## リコール届出一覧表

リコール届出番号	外 - 2819	リコール開始日：平成 31 年 4 月 2 日	
届出者の氏名又は名称	プジョー・シトロエン・ジャポン株式会社 代表取締役 クリストフ プレヴォ (製作者名： オートモビル・シトロエン) (問い合わせ先：0120-55-4106 シトロエンコール)		
不具合部位 (部品名)	エアバッグ装置 (インフレーター)		
基準不適合状態にあると認める構造、装置又は性能の状況及びその原因	運転席用または助手席用のエアバッグのインフレーター (膨張装置) において、ガス発生剤の吸湿防止が不適切であった場合、高い湿度の環境下で温度変化を繰り返すと、ガス発生剤が劣化することがある。そのため、エアバッグ展開時にインフレーター容器が破損するおそれがある。		
改善措置の内容	車両により搭載しているエアバッグのインフレータの種類が異なるため、仕様に応じて以下の改善措置を行う。 ①運転席用エアバッグユニットを対策品と交換する。 ②運転席用と助手席用のエアバッグユニットを対策品と交換する。		
不具合件数	0 件	事故の有無	0 件
発見の動機	本国からの情報による。		
自動車使用者及び自動車分解整備事業者に周知させるための措置	<ul style="list-style-type: none"> <li>● 使用者 : 電話・ダイレクトメールにて通知する。</li> <li>● 自動車分解整備事業者 : 日整連発行の機関誌へ掲載する。</li> <li>● 対策実施済車両 : 対策済車両には、運転者席側ドア開口部のドアロックストライカー付近に外-2819のステッカーを貼付する。</li> </ul>

## 改善箇所説明図

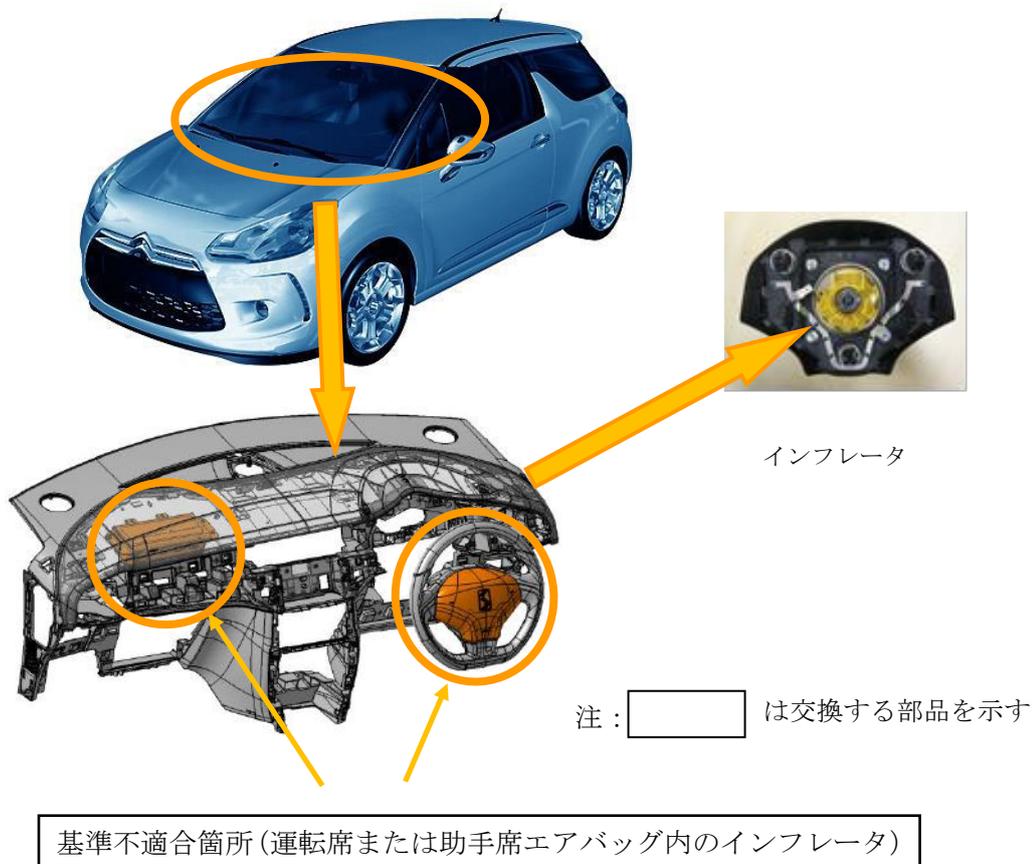
運転席用または助手席用のエアバッグのインフレーター（膨張装置）において、ガス発生剤の吸湿防止が不適切であった場合、高い湿度の環境下で温度変化を繰り返すと、ガス発生剤が劣化することがある。そのため、エアバッグ展開時にインフレーター容器が破損するおそれがある。

車両により搭載しているエアバッグのインフレータの種類が異なるため、仕様に応じて以下の改善措置を行う。

- ①運転席用エアバッグユニットを対策品と交換する。
- ②運転席用と助手席用のエアバッグユニットを対策品と交換する。

運転席ドアストライカー取り付けボルトの1つに黒ペイントを塗る。
